泊発電所3号炉審査資料	
資料番号	SA56-9 r.10.0
提出年月日	令和5年12月22日

泊発電所3号炉

設置許可基準規則等への適合状況について (重大事故等対処設備) 比較表

令和5年12月
北海道電力株式会社

泊3号炉 重大事故等時に必要となる水源及び水の供給設備 系統概要図

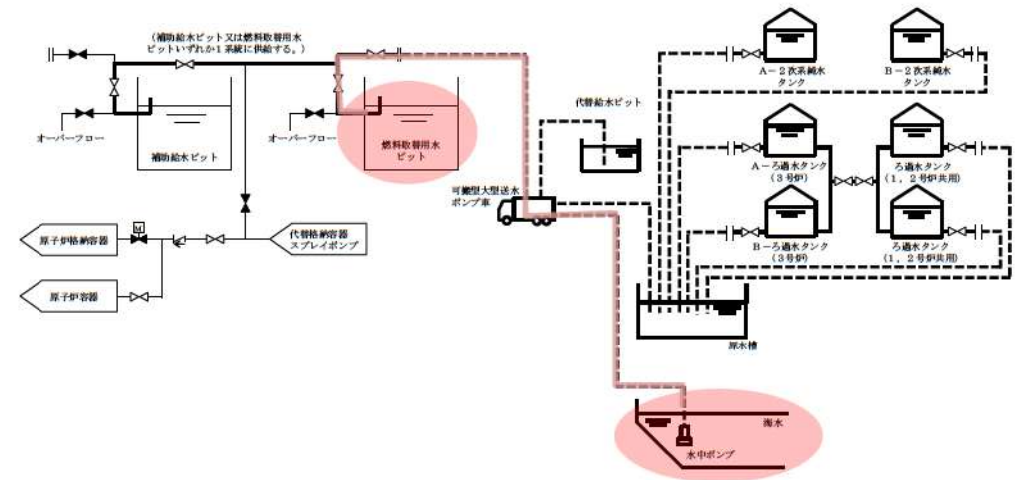
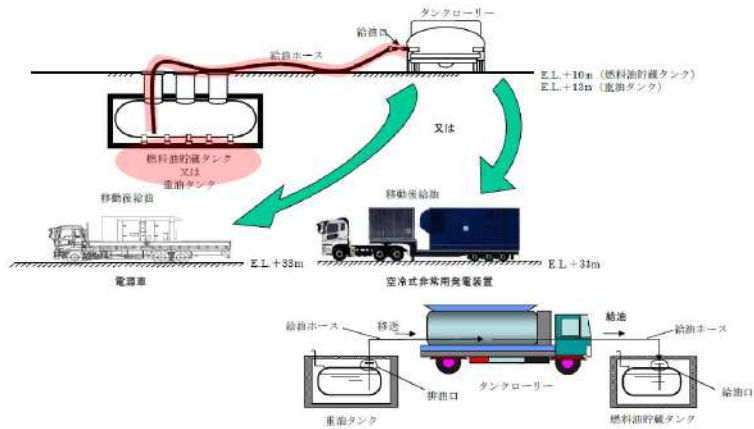
【差異③】燃料取替用水ピットへの補給手段として、大飯は復水ピットからの水頭圧による補給、泊は可搬型大型送水ポンプ車による水源からの直接補給という補給手段に差異があるが、燃料取替用水ピットが枯渇した際の補給手段を用意していることに相違はない。
 （女川でも、復水貯蔵タンクに大容量ポンプ（タイプI）を用いて補給する手段を有している。）

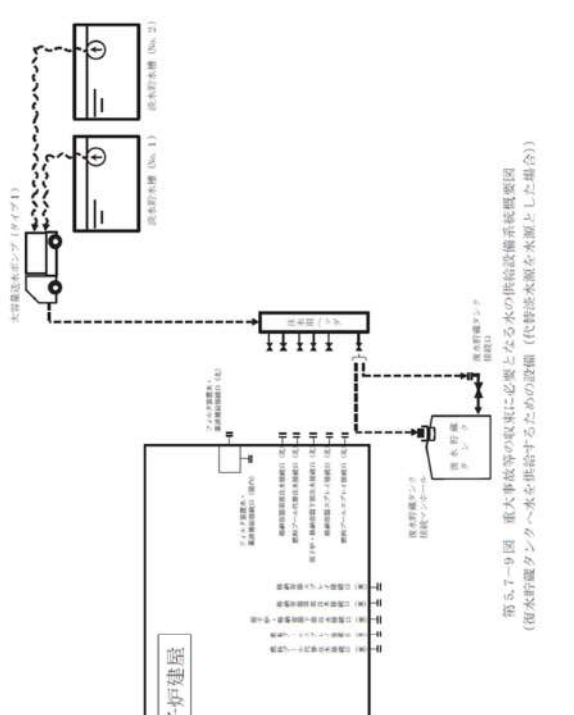
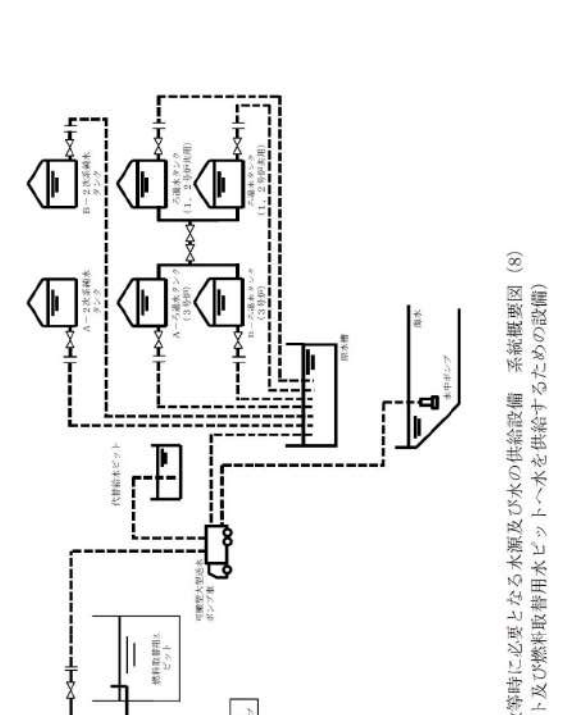
大飯発電所3/4号炉	女川原子力発電所2号炉	泊発電所3号炉	相違理由
<p>重大事故等の収束に必要な水の供給設備 概略系統図 (14)</p> <p>重大事故等の収束に必要な水の供給設備 概略系統図 (15)</p>	<p>第5.7-7図 重大事故等の収束に必要な水の供給設備系統概略図 (海を水源とした場合に用いる設備 (大気への拡散抑制))</p>	<p>第5.7.6図 重大事故等時に必要となる水源及び水の供給設備 系統概略図 (6) (海を水源とした場合に用いる設備 (排水設備 (大気への拡散抑制設備)))</p>	<p>【女川】 記載方針の相違 ・女川ではスプレインズルによる使用済燃料プールへのスプレイを「放射性物質の拡散抑制」と位置づけていないが、泊は使用済燃料ピットへのスプレイを「放射性物質の拡散抑制」と位置づけている。(55条参照)</p>

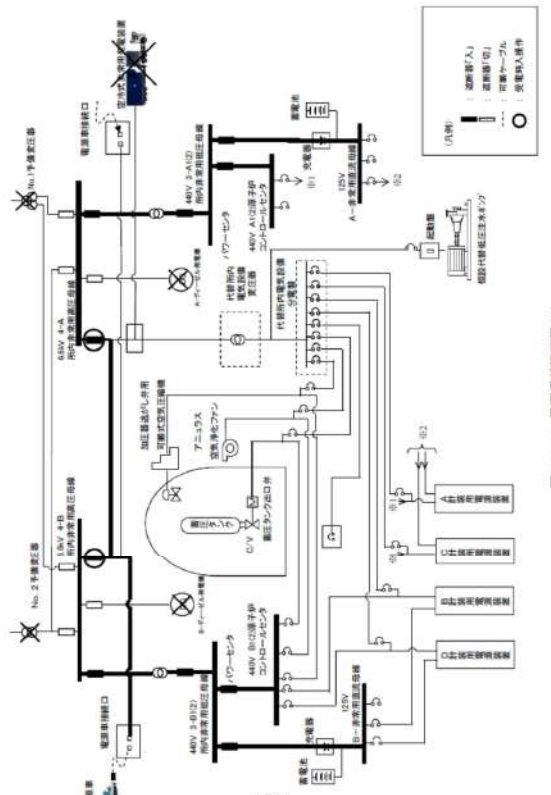
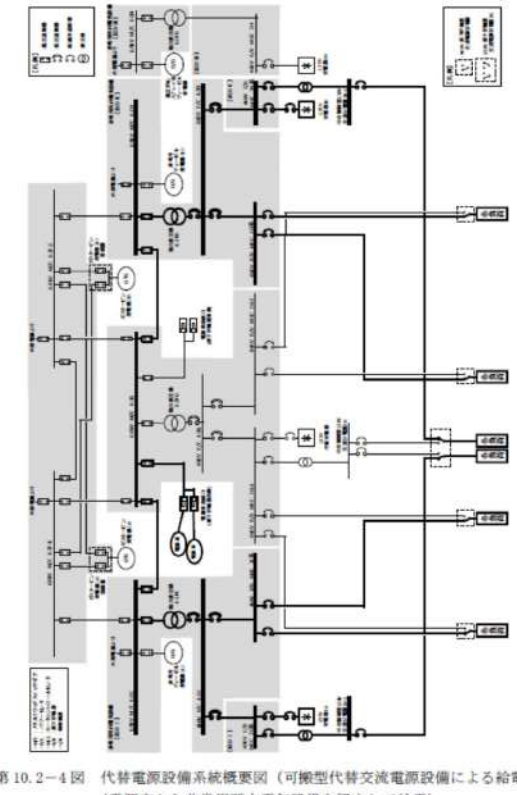
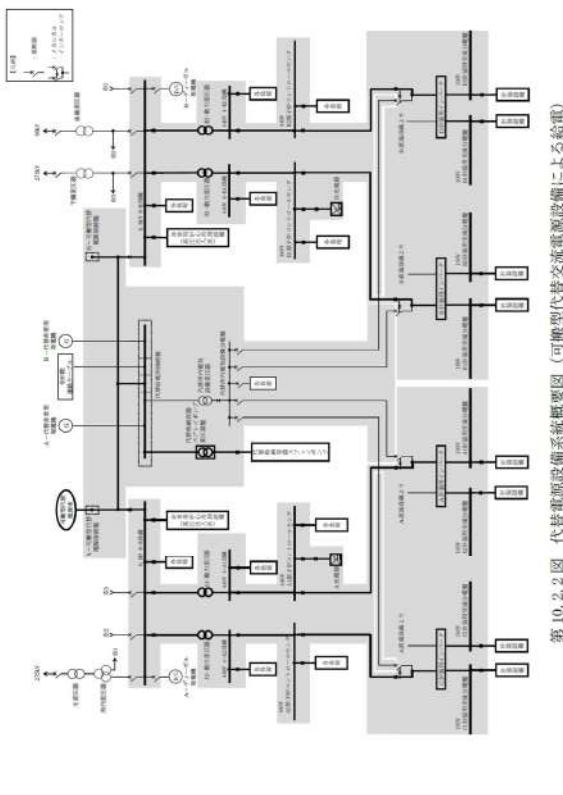
大飯発電所3/4号炉	女川原子力発電所2号炉	泊発電所3号炉	相違理由
	 <p data-bbox="683 1021 1220 1061">第10.2-2図 代替電源設備系統概要図（常設代替交流電源設備による給電） （ガスタービン発電機から代替所内電気設備を経由して給電）</p>		<p data-bbox="1848 143 1960 167">【大飯、女川】</p> <p data-bbox="1848 175 1937 199">設備の相違</p> <ul data-bbox="1848 207 2161 279" style="list-style-type: none"> ・設備の仕様に差異があるが、重大事故等対処設備として必要な設備を設けるといふ点において同等である。

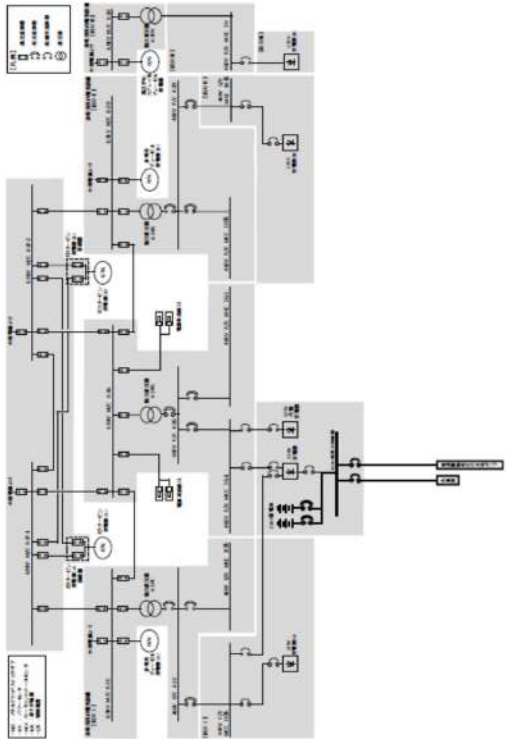
大飯発電所3 / 4号炉	女川原子力発電所2号炉	泊発電所3号炉	相違理由
	 <p data-bbox="674 1015 1211 1054">第10.2-9図 代替電源設備系統概要図（可搬型代替直流電源設備による給電） （125V代替蓄電池による給電）</p>		<p data-bbox="1845 145 1951 165">【大飯、女川】</p> <p data-bbox="1845 173 1928 194">設備の相違</p> <ul data-bbox="1845 202 2159 280" style="list-style-type: none"> ・設備の仕様に差異があるが、重大事故等対処設備として必要な設備を設けるといふ点において同等である。 <p data-bbox="1845 288 1906 309">【女川】</p> <p data-bbox="1845 317 2159 368">設備・運用の相違（可搬型代替直流電源設備の構成）</p>

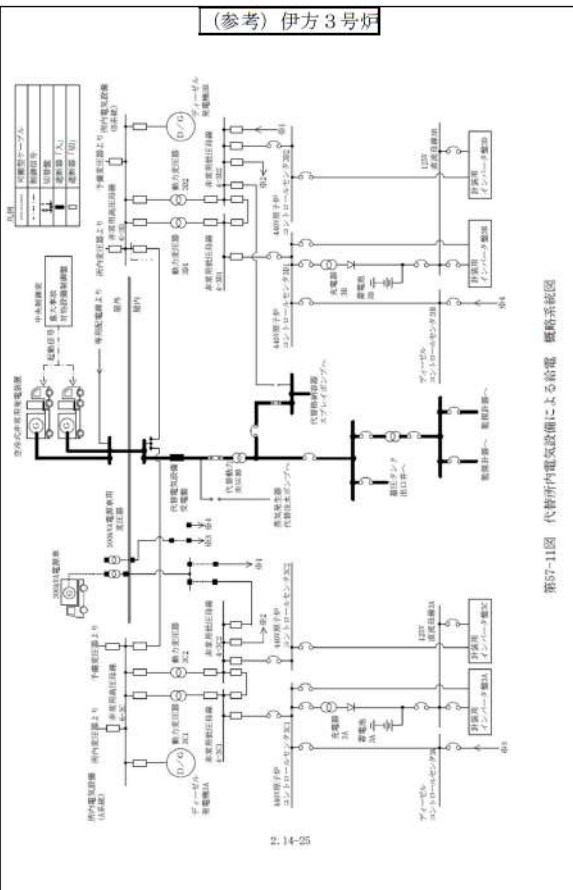
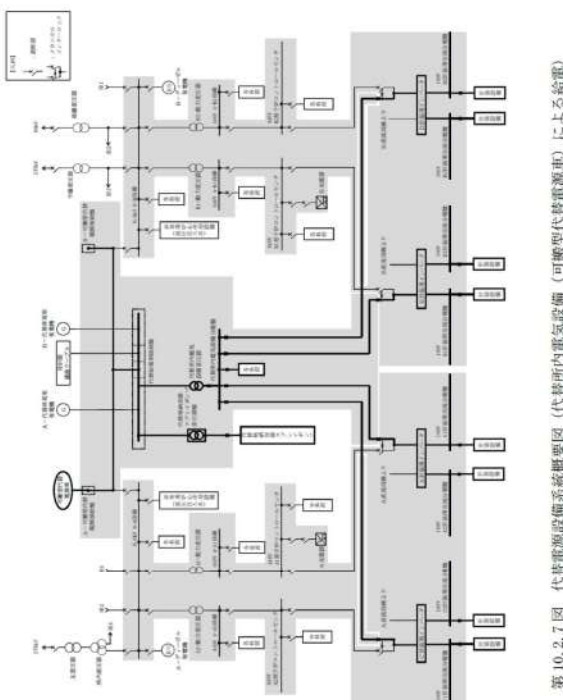
大飯発電所3/4号炉	女川原子力発電所2号炉	泊発電所3号炉	相違理由
 <p>図 2.14-6 電源系統概要図(6)</p>	 <p>第 10.2-13 図 代替電源設備系統概要図（代替所内電気設備による給電）</p>	 <p>第 10.2-6 図 代替電源設備系統概要図（代替非常用発電機）による給電</p>	<p>【大飯、女川】 設備の相違 ・設備の仕様に差異があるが、重大事故等対処設備として必要な設備を設けるといふ点において同等である。</p> <p>【女川】 設備・運用の相違（代替所内電気設備の構成等）</p> <p>【大飯】 設備・運用の相違（代替所内電気設備による直流給電） 設備・運用の相違（代替炉心注水等）</p>
